31989L0518

DIREKTIVA KOMISIJE**z dne 1. avgusta 1989****o prilagoditvi Direktive Sveta 77/538/EGS o približevanju zakonodaje držav članic o zadnjih svetilkah za meglo za motorna in priklopna vozila tehničnemu napredku**

(89/518/EGS)

„Slika 2

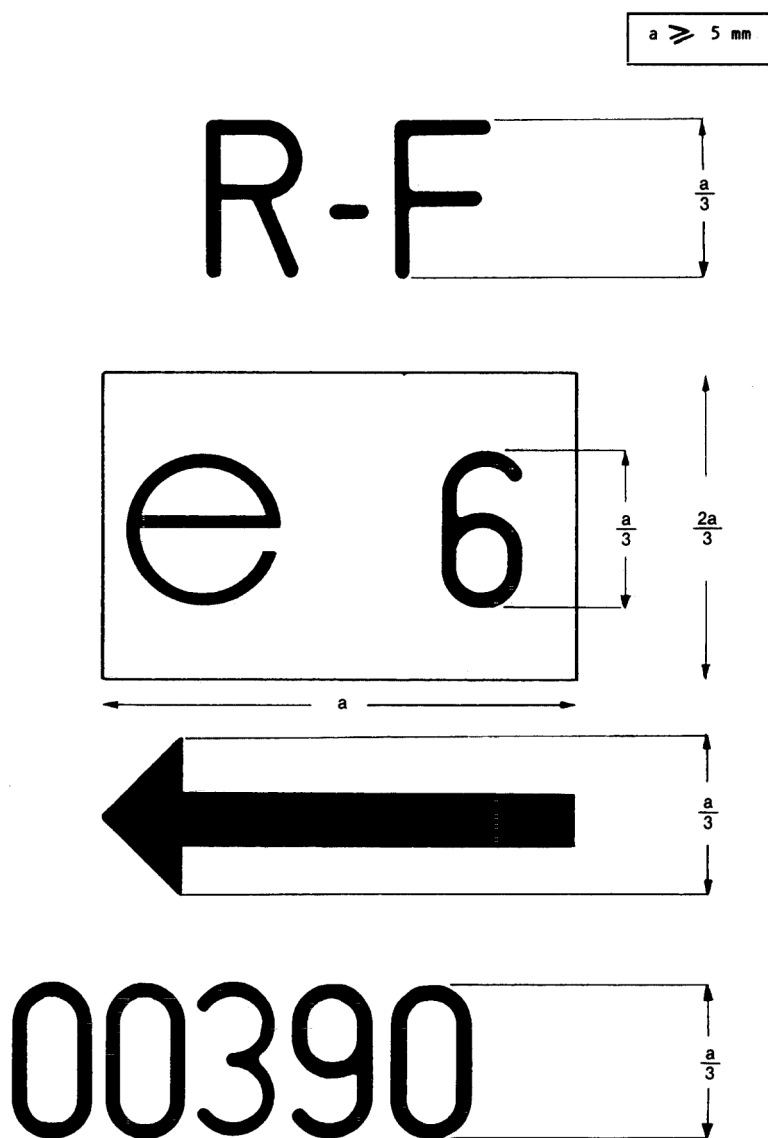
Za Sliko 1 se doda naslednja Slika 2:

Svetlobna naprava s to oznako EGS-homologacije sestavnega dela je naprava, sestavljena iz zadnje pozicijske svetilke in zadnje svetilke za meglo, ki ji je bila podeljena EGS-homologacija v Belgiji (e 6) pod številko 00390.

Puščica nakazuje stran, na kateri je fotometričnim meritvam zadnje pozicijske svetilke zadoščeno do kota 80° H .
